SERVICIO DE EVALUACIÓN AMBIENTAL.

ELISEO ENRIQUE VERGARA PÉREZ, Cédula Nacional de Identidad N° 6.578.285-5, chileno, casado, agricultor, mayor de edad, domiciliado en: Parcela 140, Lote 1, Hijuela A-5, La Colonia, Cárcamo, Comuna de Illapel, Región de Coquimbo, dirección de correo electrónico: evergarap@hotmail.com, Gerente y en representación de: COOPERATIVA AGRICOLA DE COLONIZACIÓN ILLAPEL LIMITADA, Rut. N° 84.830.300-3, con domicilio en Parcela 128-B, La Colonia, comuna de Illapel, Región de Coquimbo, correo electrónico: coop.agricolaillapel@gmail.com, estando dentro del plazo, vengo en presentar , RECURSO DE RECLAMACIÓN , en ejercicio del derecho de impugnación que me otorga la ley 19.300 , en sus artículos números : veinte ,veintinueve, treinta y treinta bis y en su Reglamento DS.40 /2013, en sus Artículos números setenta y ocho y setenta y nueve , en calidad de participante , cuyas observaciones han sido declaradas admisibles y técnicamente pertinentes ,en el proceso de evaluación ambiental y de participación ciudadana, ordenado por la Dirección Regional de Coquimbo del Servicio de Evaluación Ambiental, con fecha 09 de octubre de 2024, mediante Resolución Exenta 20240400189

Imagen 1: CUADRO DE SUPERFICIES DE ÁREA DE EXPLOTACIÓN. PAPOMONO. INFORMADO POR SCM.TRES VALLES./ 2010.

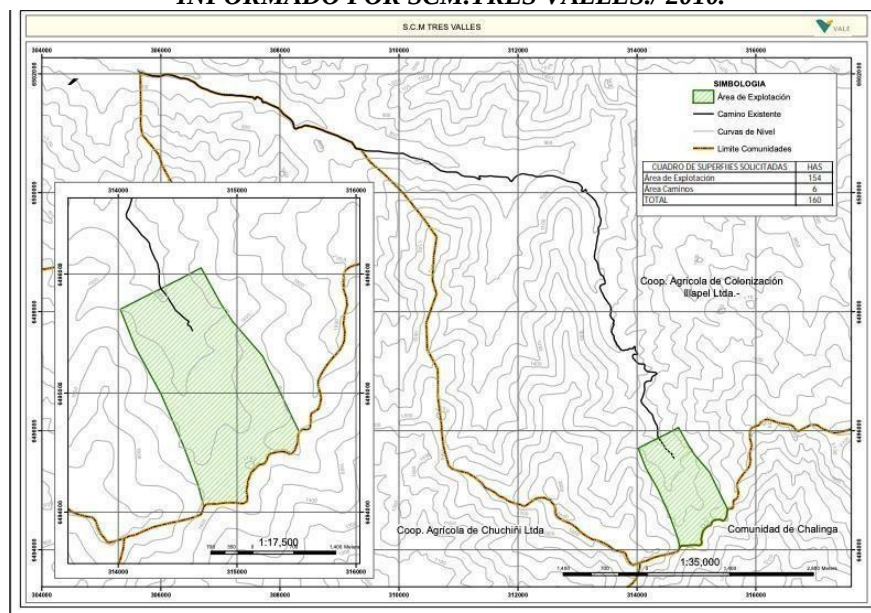
8.- En la DIA en evaluación el titular informa la intervención de 218 hectáreas que incluyen la mina en explotación, sus modificaciones y la planta de procesamiento.

Sin embargo, de acuerdo con los antecedentes disponibles, el área de intervención directa del proyecto, en Cárcamo, en todas sus etapas, incluyendo la etapa de cierre, representa, un área de impacto directo de 160 hectáreas, (un 73,4% de lo declarado en la DIA) incluyendo área de explotación y caminos de la superficie de la cabecera de Quebrada de Cárcamo, proyecto minero Papomono, comuna de Illapel.

La DIA no presenta el área de impacto directo (área de explotación) de la mina Papomono en Quebrada de Cárcamo, que debe constituir la línea base del proyecto, previa a su modificación, en sus tres etapas: construcción, producción y cierre.

Imagen 1: Superficie intervenida Quebrada de Cárcamo, según EIA Proyecto Minero Tres Valles.

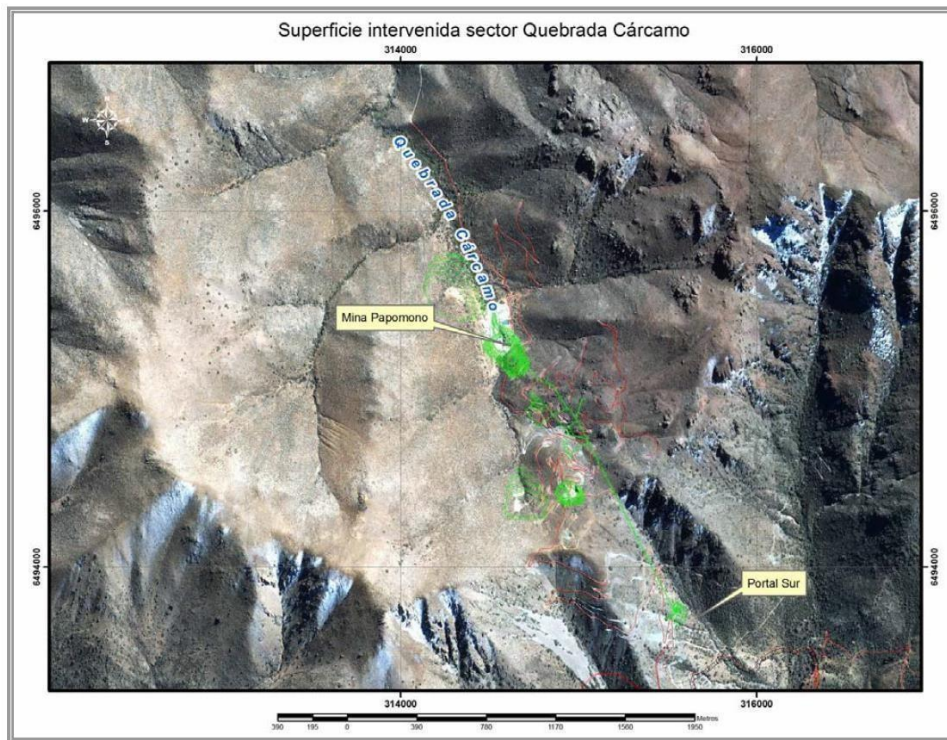
En consecuencia, la DIA en observación, no presenta evaluación de los impactos significativos y no significativos, directos e indirectos, sobre la quebrada y subcuenca de Cárcamo y comuna de Illapel, en la medida que omite la presentación de áreas de influencia y línea base en la principal área de impacto directo del proyecto y su modificación, con respecto a recursos naturales y medio humano, y por tanto no presenta la sumatoria de los impactos provocados por la modificación y el proyecto o actividad existente, omisión, que constituye un incumplimiento normativo, de los Artículos: 4;12;18;19; del DS. 40/2012 Reglamento SEIA. MMA.

Imagen 3: Área de estudio declarada para Medio Humano que termina en el límite norte del Depósito Norte.

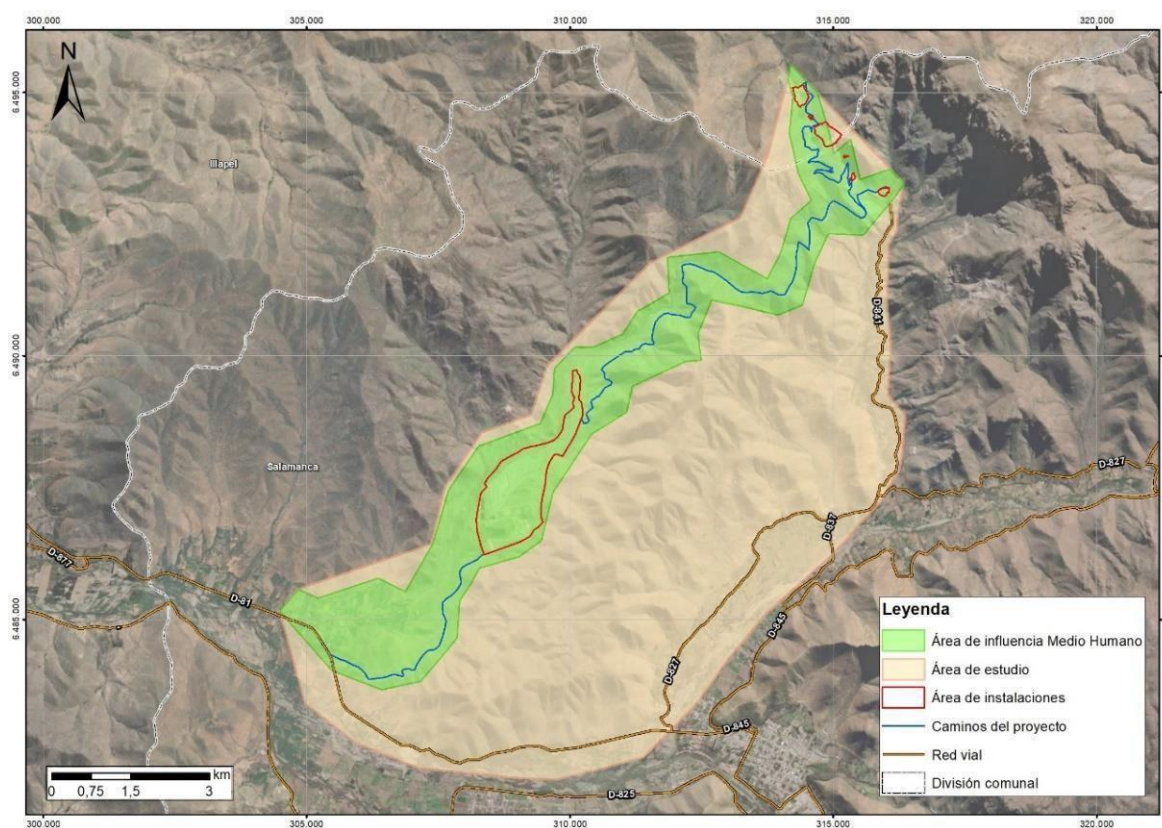
En base a lo planteado se observa, como omisión esencial, que el titular no presenta la Caracterización del Medio Humano, en la evaluación, con respecto al área de influencia directa e indirecta de la quebrada Cárcamo con la ruta D-815, la comuna de Illapel, considerando la población, recursos hídricos, economía local, y actividades agropecuarias.

Imagen 7: Plano Puntos de Monitoreo de Aguas Subterráneas (HGCA-1 en azul).

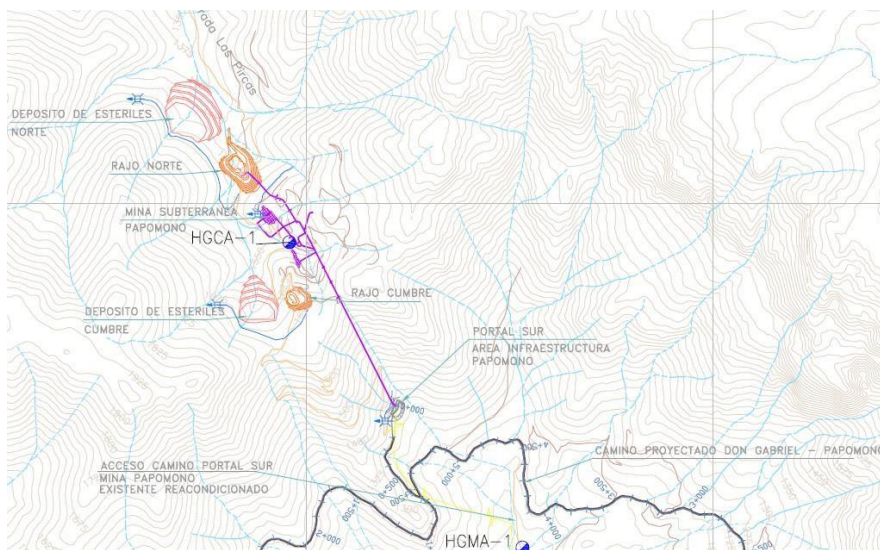
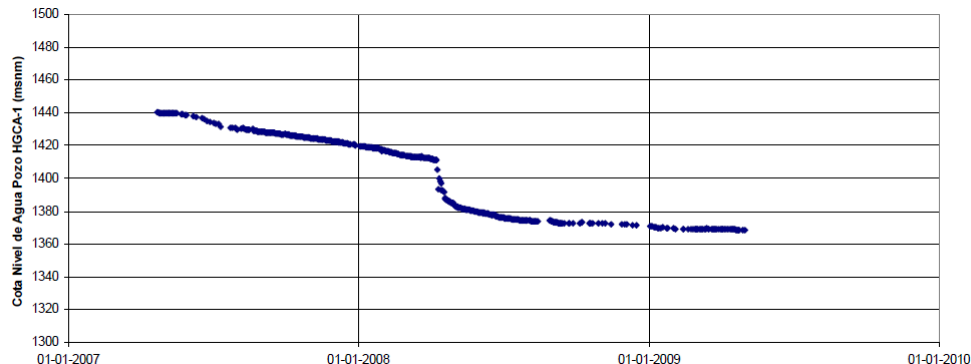
A continuación, se presenta un detalle de la figura 2-2 del Informe de Monitoreo Hidrogeológico de la Adenda 3, correspondiente al E.I.A. Proyecto Minero Tres Valles, donde se puede apreciar la ubicación del pozo HGCA-1, seguido de la figura que grafica el descenso de dicho pozo.

Imagen 11: Punto de Interés.

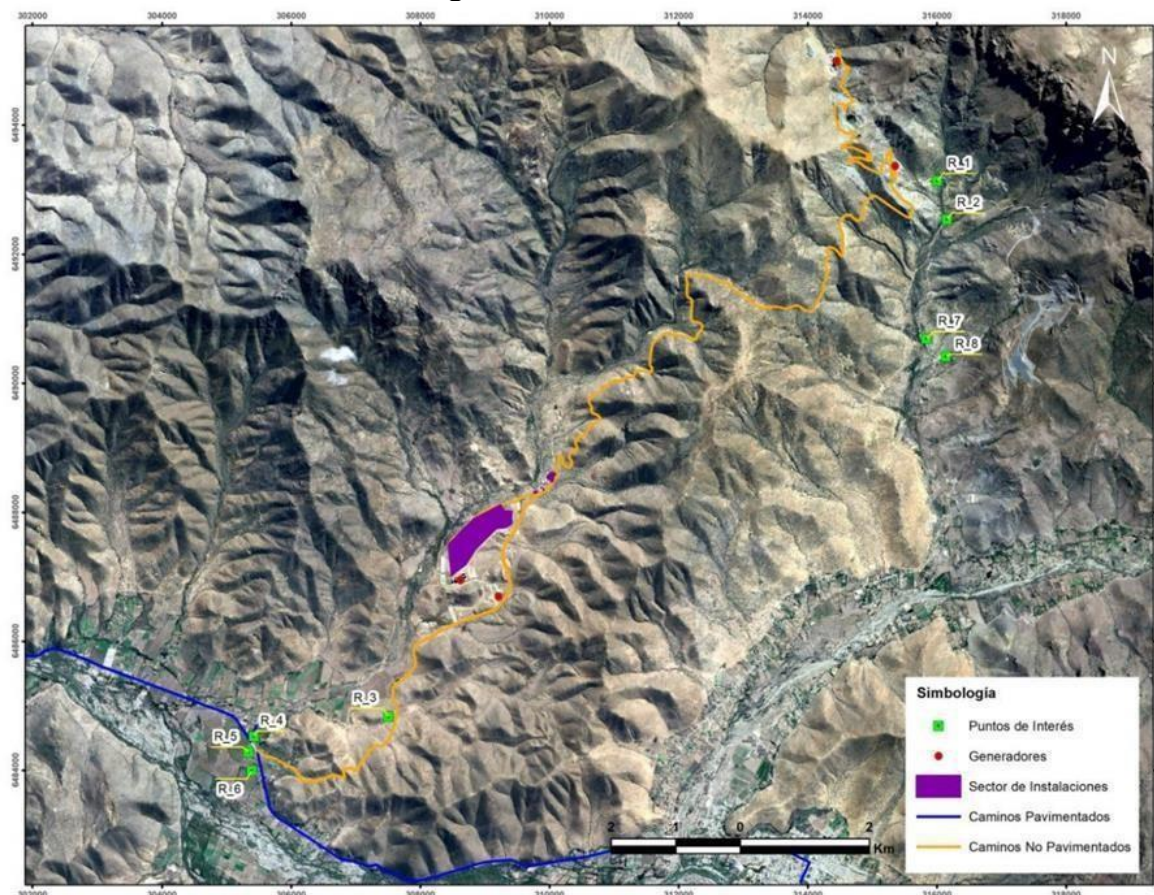
Por otra parte, la población instalada en la quebrada de la ruta D-815, no se consideró como punto de interés, sin tomar en cuenta tanto la población del área, como los cultivos que se producen en la misma y por la vegetación utilizada para pastoreo de ganado.

Imagen 12: Área de Influencia para Calidad del Aire.

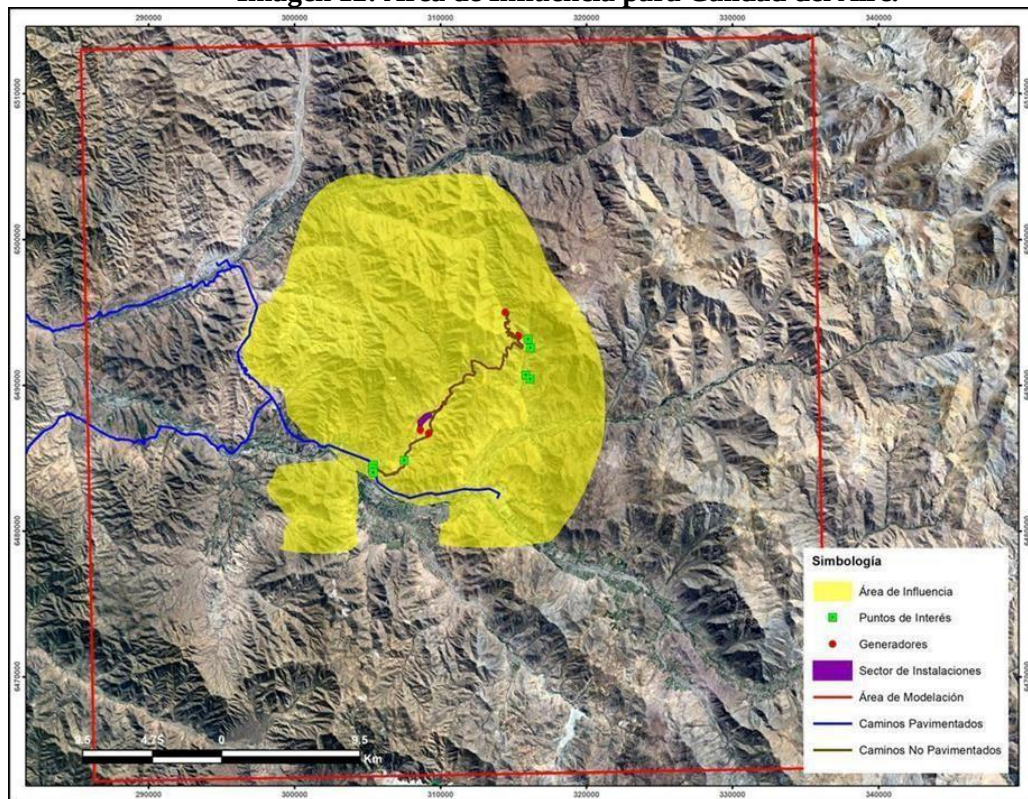
Finalmente, a pesar de que se estima no se han considerado las características particulares del área de la quebrada Cárcamo, igualmente el área aledaña a la ruta D-815 forma parte del Área de Influencia para la Calidad del Aire, lo que plantea la inquietud de cuál sería el área de influencia si estas características se consideraran.

Figura 6. EIA:
Perfil Hidrogeológico Zona Papomono

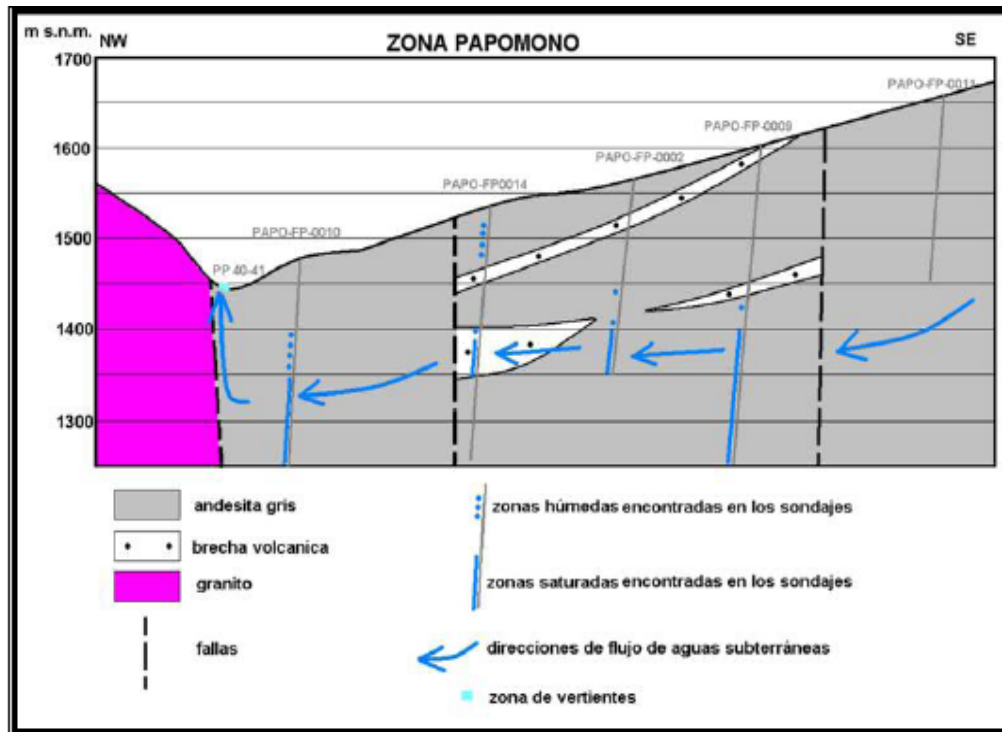
- No se observa la capa confinante superior, pero sí el estrato de sericita – cuarzo-pirita correlacionado y/o interdigitado con el acuífero
- Se desconoce si los estudios geofísicos permitieron determinar las direcciones predominantes de las fracturas con agua y la existencia de varias redes de flujo según las direcciones predominantes de las fracturas con agua.
- No se informa la profundidad de la capa cuarzo – sericita- pirita

- En las secciones geofísicas y perfil hidrogeológico de la Zona de Papomono anteriormente presentadas, no se observa la capa o estrato confinante superior del acuífero, por lo que puede suponerse que el acuífero está directamente en contacto con la superficie, de ser así no sería un acuífero confinado, aunque localmente pudiera existir cierto confinamiento del agua localizada entre las fracturas.

Figura 16:
Canales perimetrales y obras de arte Sector Papomono.

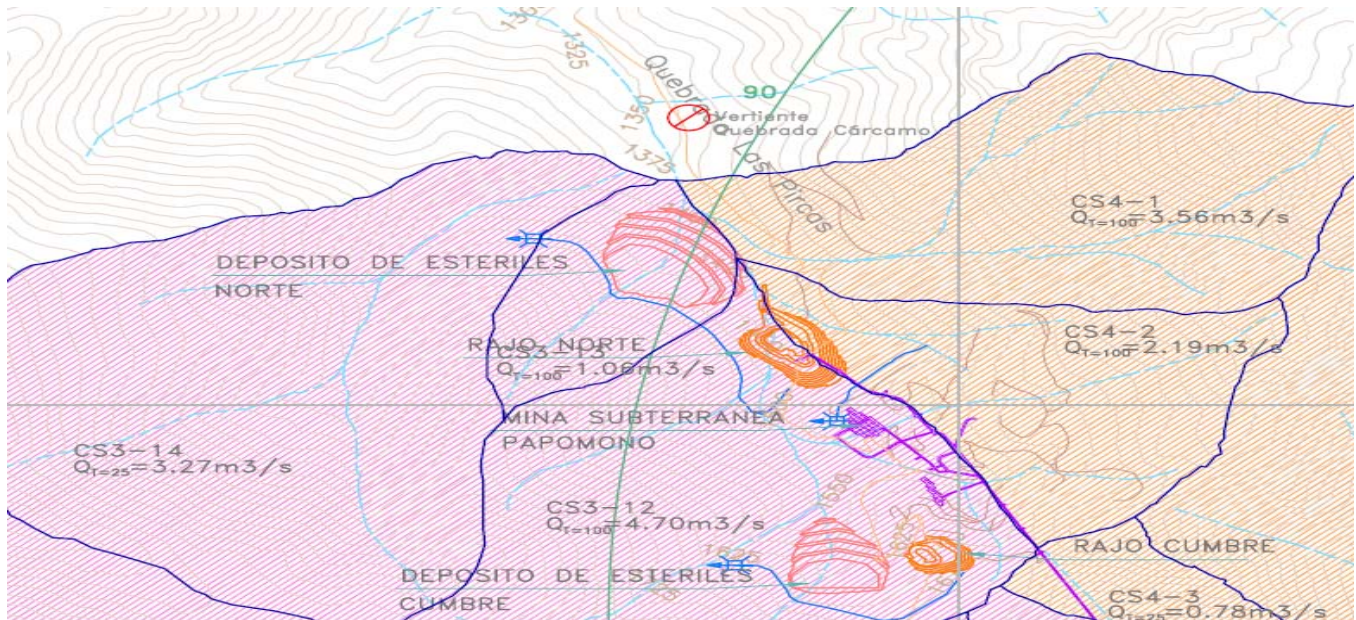
En general se considera que no se ha presentado un informe para el cálculo de los canales perimetrales en el sector de Papomono
